BLOK B: niveau +4

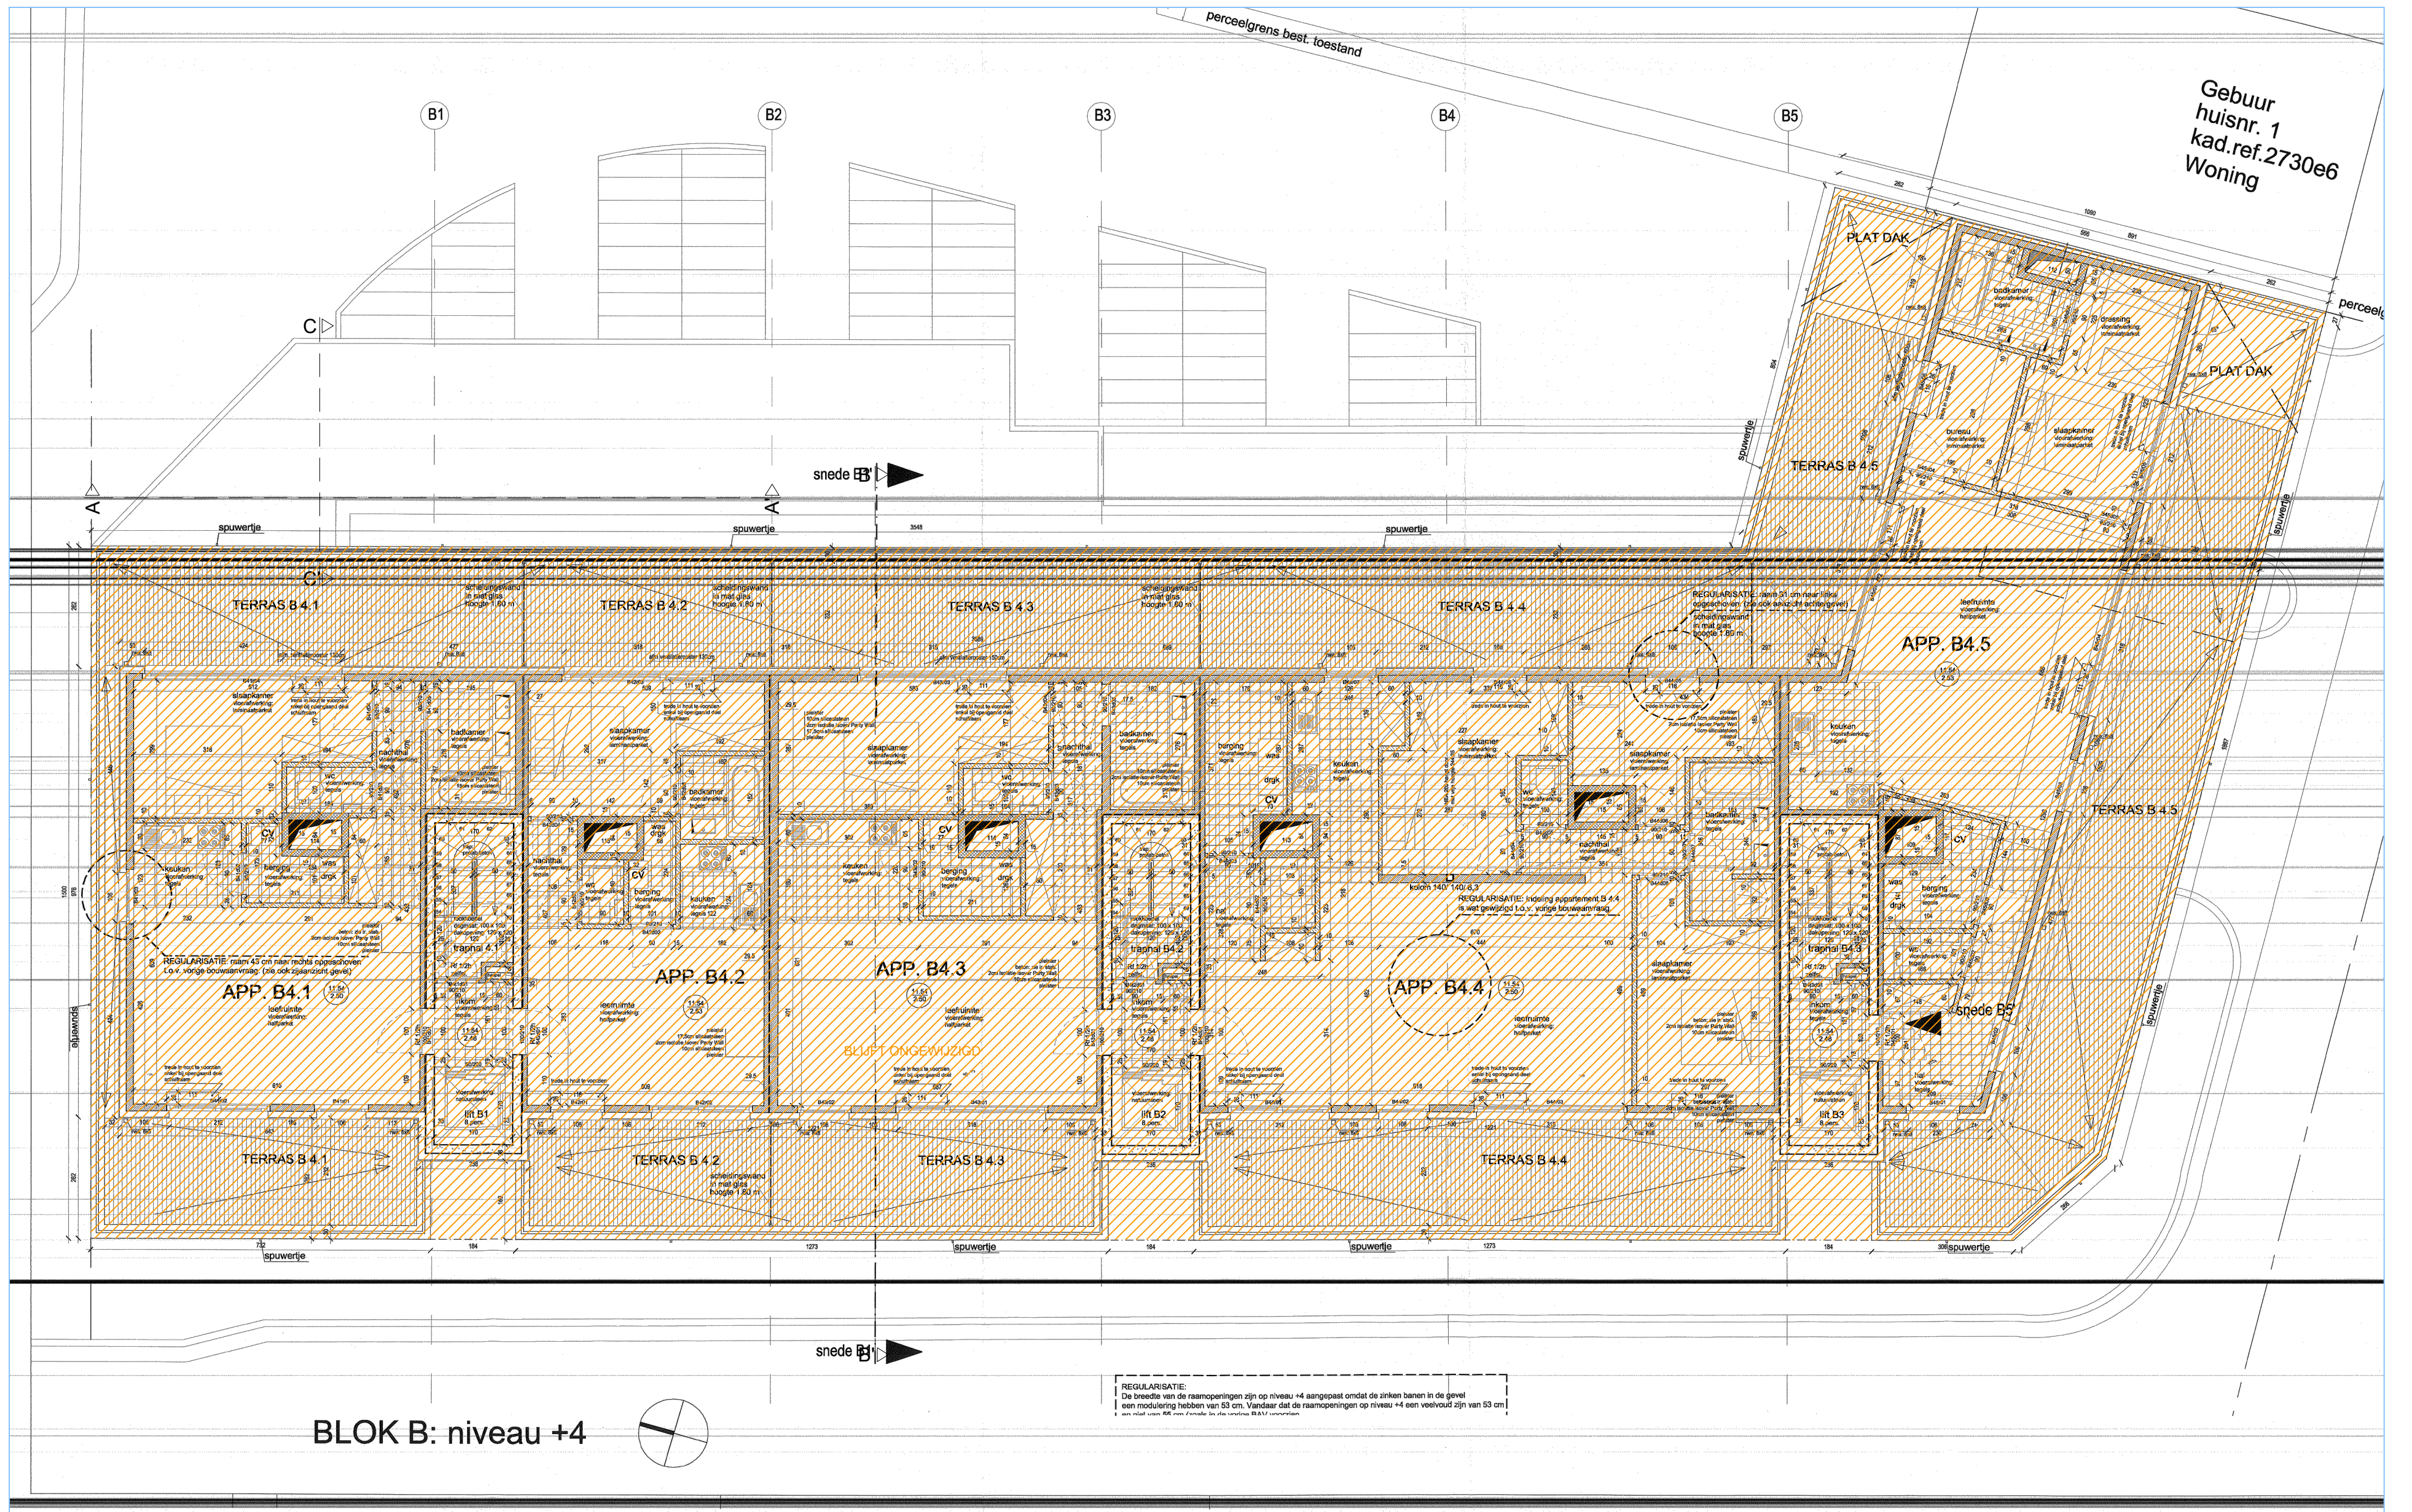
REGULARISATIE:
De breedte van de raamopeningen zijn op niveau +4 aangepast omdat de zinken banen in de gevel
een modulering hebben van 53 cm. Vandaar dat de raamopeningen op niveau +4 een veelvoud zijn van 53 cm
een maat van 85 mm. Ervaren in die zin: B&V voorstellen
